EKSPERTYZA TECHNICZNA

Obiekt: BUDYENK INTERNATU Zespołu Szkół Morskich w Kołobrzegu im. Polskich Rybaków i Marynarzy, ul. Arciszewskiego 21; 78-100 Kołobrzeg.

Tytuł : Ekspertyza ochrony przeciwpożarowej w zakresie likwidacji stanu zagrożenia życia ludzi w BUDYNKU INTERNATU Zespołu Szkół Morskich w Kołobrzegu im. Polskich Rybaków i Marynarzy, ul. Arciszewskiego 21; 78-100 Kołobrzeg.

Kołobrzeg, wrzesień 2012 r.

Wyjście z klatki schodowej K1

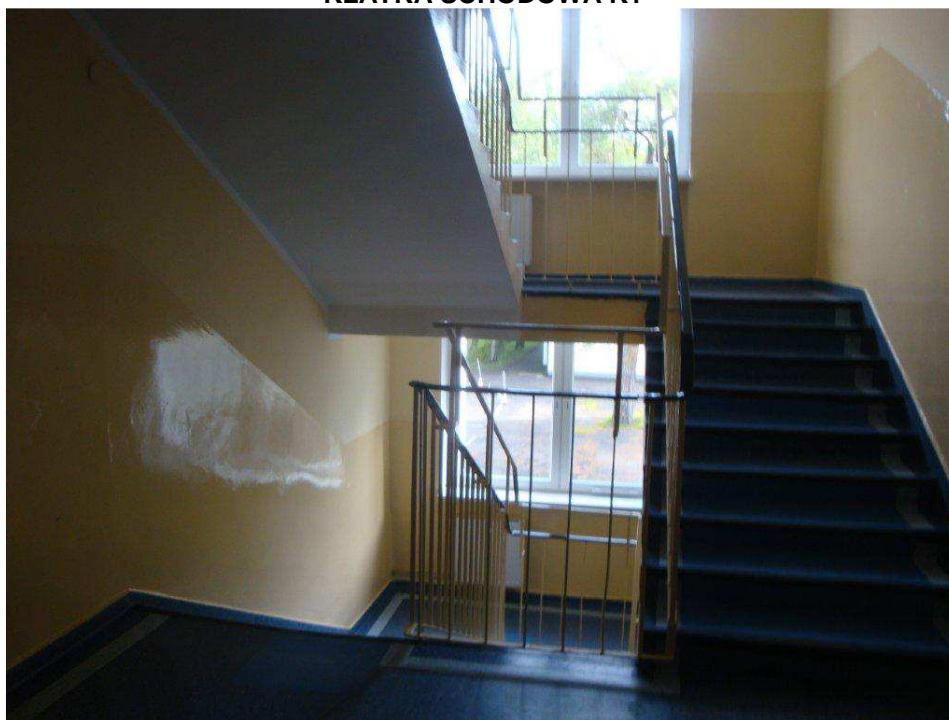
- Wyjście ewakuacyjne z klatki schodowej K1 prowadzi aktualnie poprzez otwarty korytarz, a następnie drzwiami dwuskrzydłowymi o szer. min. 1,2 m na zewnątrz budynku.
- Wyjście ewakuacyjne z klatki schodowej K2 prowadzi bezpośrednio na zewnątrz budynku drzwiami dwuskrzydłowymi o szer. 1,2 m , otwieranymi zgodnie z kierunkiem ewakuacji.

- Przekroczona dopuszczalna długość dojścia ewakuacyjnego o ponad 100 % przy braku wydzielenia pożarowego ewakuacyjnych klatek schodowych oraz braku właściwych warunków ich oddymiania.

- Wydzielenie korytarza na poziomie parteru ścinką o odporności ogniowej EI 60 z zamknięciem drzwiami w klasie EI 30. Korytarz będzie kontynuacją drogi ewakuacyjnej z klatki schodowej K1.

- Zapewnienie wyjścia ewakuacyjnego o szer. min. 1,2 m (skrzydło nieblokowane min. 0,9 m w świetle) otwieranego na zewnątrz budynku.
- Zamknięcie wejścia do łącznika szkoły drzwiami ppoż. z opcją dymoszczelności w klasie EIS 60.

KOTŁOWNIA

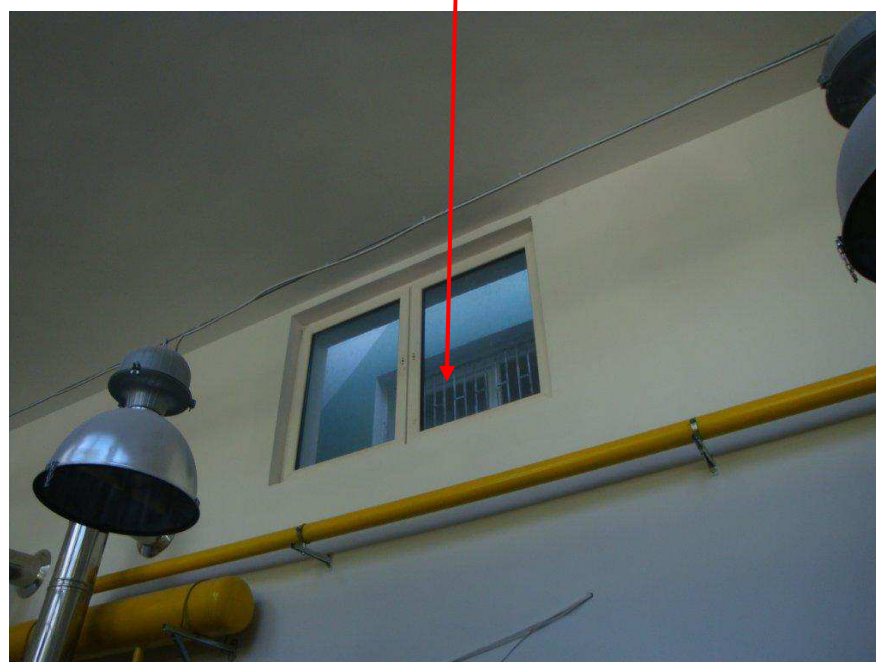
- Do budynku dobudowany jest jednokondygnacyjny obiekt kotłowni. Aktualnie kotłownia wydzielona jest ścianami murowanymi i stropodachem żelbetowym. Połączenie kotłowni z częścią techniczną Internatu, posiada zamknięcie drzwiami ppoż. W klasie EI 60. W ścianie kotłowni na wysokości I-go piętra (na wprost okna korytarza ewakuacyjnego internatu) wykonane zostało w celu doświetlenia okno bezklasowe. Okno powyższe wymienione zostanie na nieotwieralne naświetle przeciwpożarowe w klasie EI 60.

wymiana istniejącego okna na naświetle przeciwpożarowe w klasie EI 60

- 6.8. Wydzielenie pożarowe pomieszczenia kotłowni gazowej poprzez zamknięcie drzwiami przeciwpożarowymi wykonanymi w klasie odporności ogniowej EI-30 wejścia do magazynu podręcznego oraz zastosowanie naświetla pomiędzy korytarzem internatu (poziom I piętra), a ścianą kotłowni w klasie EI 60. Zabezpieczenie przejść instalacyjnych do klasy EI 60. *Zachowanie istniejących drzwi do kotłowni w klasie EI 60.*
